BZPiFZ.271.25.2019

Dot.: postępowania przetargowego w trybie przetargu nieograniczonego na zadanie pn.: „Termomodernizacja i przebudowa segmentu C wraz z łącznikiem budynku przy ul. Kościuszki 12 w Solcu Kujawskim” (BZPiFZ.271.25.2019)

Zamawiający przedstawia pytania dotyczące Specyfikacji Istotnych Warunków Zamówienia (SIWZ) zadane przez uczestników postępowania wraz z odpowiedziami które należy uwzględnić w ofercie.

## Udźwig 630 kg Kabina przelotowa (dwa wejścia)

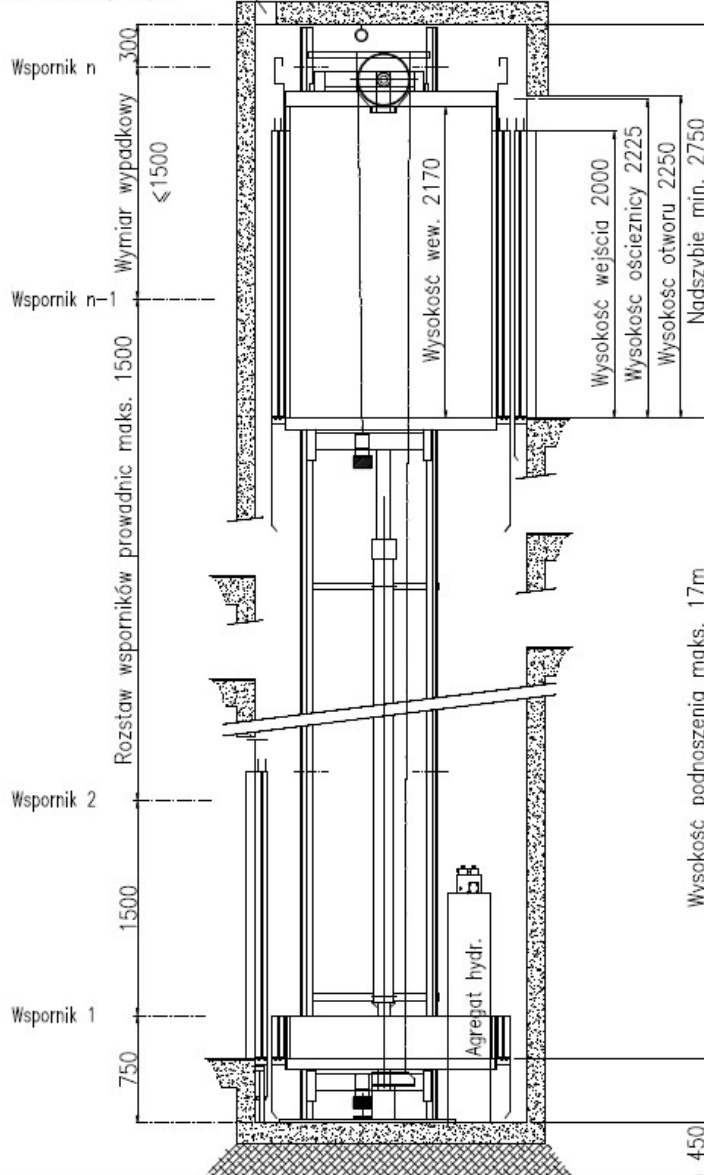
W dokumentacji brak jest informacji o maszynowni dla dźwigu z napędem hydraulicznym (powinno być pomieszczenie lub co najmniej miejsce do postawienia metalowej szafy maszynowni)

- wysokość otworu drzwiowego – jest 2100 mm a powinna być 2200 mm
- wysokość nadszybia (w dok. jest 3230 mm. My potrzebujemy 3800 mm)
- głębokość podszybia (w dok. brak informacji. My potrzebujemy 1200 mm)

[Po konsultacji z Projektantem, Zamawiający informuje, że w projekcie została omyłkowo przyjęta winda o udźwigu 900 kg. Zaprojektowana winda powinna mieć udźwig 630 kg. Dla zaproponowanego rozwiązania parametry szybu są prawidłowe.](#)

Otwór wentylacyjny wg PN 81-2 § 5.2.3  
1% przekroju poprzecznego szybu
